<b>Title - Sujet</b> Transpalettes électriques à conduct	
<b>Solicitation No. - N° de l'invitation</b> 45045-170018/B	<b>Amendment No. - N° modif.</b> 002
<b>Client Reference No. - N° de référence du client</b> 000009726	<b>Date</b> 2018-01-30
<b>GETS Reference No. - N° de référence de SEAG</b> PW-\$\$HS-643-74079	
<b>File No. - N° de dossier</b> hs643.45045-170018	<b>CCC No./N° CCC - FMS No./N° VME</b>
<b>Solicitation Closes - L'invitation prend fin</b> <b>at - à 02:00 PM</b> <b>on - le 2018-02-08</b>	
<b>Time Zone</b> <b>Fuseau horaire</b> Eastern Standard Time EST	
<b>F.O.B. - F.A.B.</b> <b>Plant-Usine:</b> <input type="checkbox"/> <b>Destination:</b> <input checked="" type="checkbox"/> <b>Other-Autre:</b> <input type="checkbox"/>	
<b>Address Enquiries to: - Adresser toutes questions à:</b> Chenier, Jeremy G.	<b>Buyer Id - Id de l'acheteur</b> hs643
<b>Telephone No. - N° de téléphone</b> (819) 420-0868 ( )	<b>FAX No. - N° de FAX</b> ( ) -

## MODIFICATION 002

Cette modification est effectuée afin de prolonger la date de clôture des soumissions et de publier des questions et réponses.

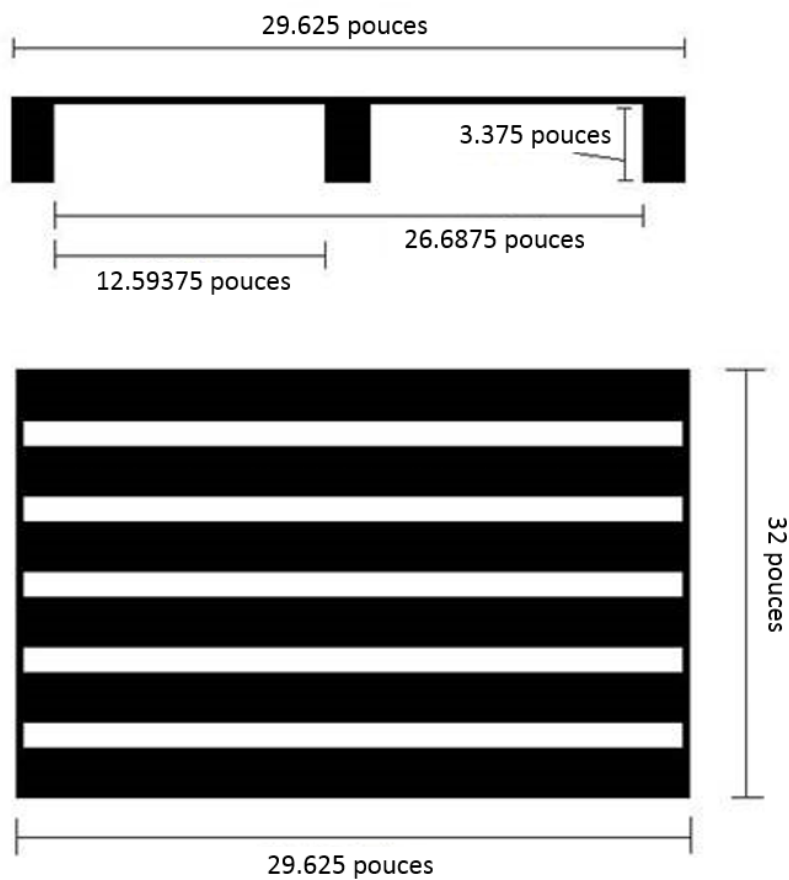
**6. Le client peut-il fournir les dimensions des palettes à être déplacées?**

Voir le schéma ci-dessous pour la plus petite palette que nous devons pouvoir utilisé avec la transpalette.
